## DETERMINAZIONE DEL DIRETTORE

N. **023/2023** di registro

**OGGETTO: APPROVAZIONE AI SENSI DELL'ART. 158-BIS DEL D.LGS. N. 152/2006 E DICHIARAZIONE DI PUBBLICA UTILITÀ DEL PROGETTO DEFINITIVO-ESECUTIVO DENOMINATO "RIFACIMENTO DELLA RETE FOGNARIA ED ACQUEDOTTISTICA NEL CENTRO STORICO DEL COMUNE DI ASSO".**

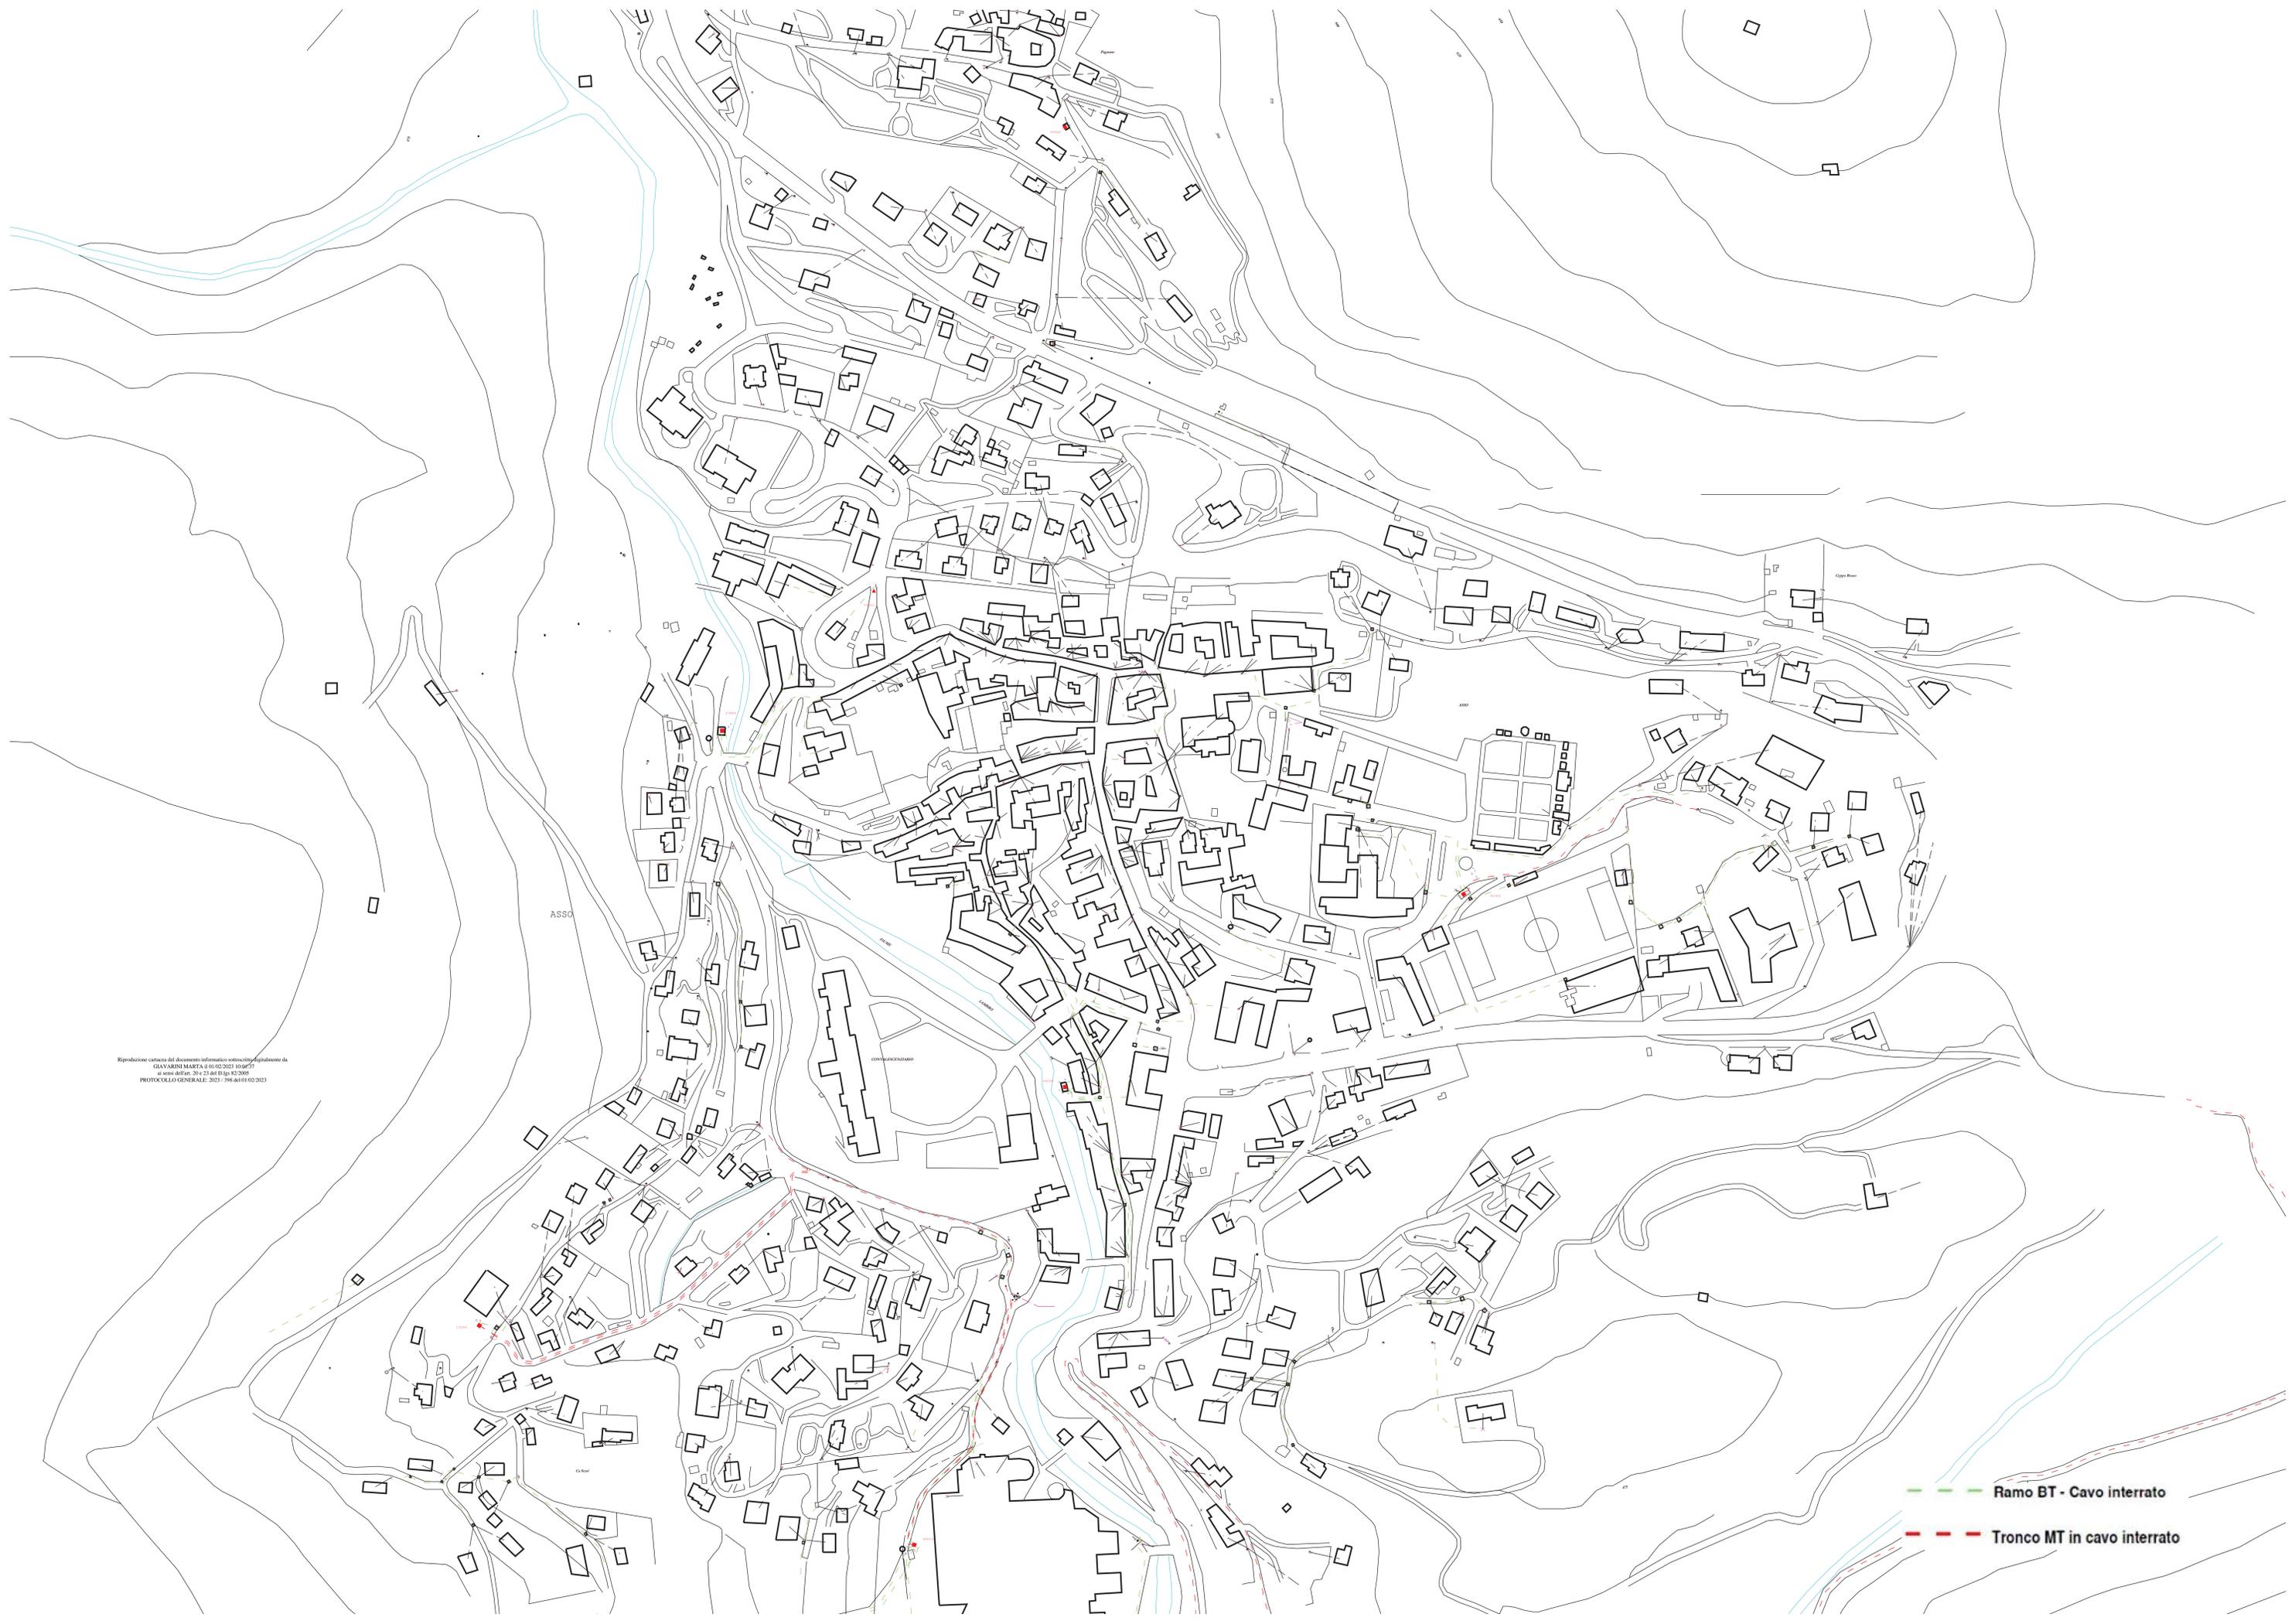
Con riferimento alla vostra lettera del 02/12/2022 a noi pervenuta in pari data, Vi informiamo che con l'esecuzione dei lavori in oggetto verranno interessati i nostri impianti elettrici interrati, come meglio illustrato sulle planimetrie.

I tracciati riportati hanno un carattere puramente indicativo e pertanto, nel caso in cui fossero necessari maggiori chiarimenti da parte vostra, potrete prendere accordi con il nostro Sig. Fabio Brenna (tel. +393292408919 mail fabio.brenna@e-distribuzione.com), per concordare le modalità operative finalizzate a fornirvi indicazioni più precise, anche in considerazione del rapido estendersi della nostra rete elettrica.

In ogni caso è indispensabile che sia da Voi adottata la massima prudenza in ogni fase dei lavori e specialmente nell'accertamento dell'esatta posizione nel sottosuolo dei cavi interessati. Non possiamo infatti escludere che alterazioni dello stato dei luoghi, intervenute in tempi successivi alla realizzazione dei nostri impianti, destituiscono di precisione le indicazioni, anche planimetriche, da noi fornite: tali indicazioni pertanto debbono considerarsi meramente orientative e fornite al solo scopo di offrire un punto di riferimento alle indispensabili attività preliminari di sondaggio imposte dalle norme di prudenza e di buona tecnica a chi, accingendosi ad opere di scavo, debba accertare l'esatta ubicazione di strutture ed impianti sotterranei.

Vi rammentiamo inoltre che negli incroci e nei tratti di parallelismo con le nostre linee sotterranee, il Vostro manufatto dovrà essere collocato ad una distanza tale da garantire la sicurezza delle rispettive opere, intendendosi che tale condizione sarà soddisfatta con l'osservanza degli articoli 4.3.01 e 4.3.02 delle Norme CEI 11/17 Agosto 1992 fascicolo n. 1890 sugli "Impianti di produzione, trasporto e distribuzione d'energia elettrica, linee in cavo". Sarà pure a Vostra cura segnalarci la fine dei lavori per controllare, prima della chiusura degli scavi la conformità delle opere eseguite con le Norme CEI sopra citate.
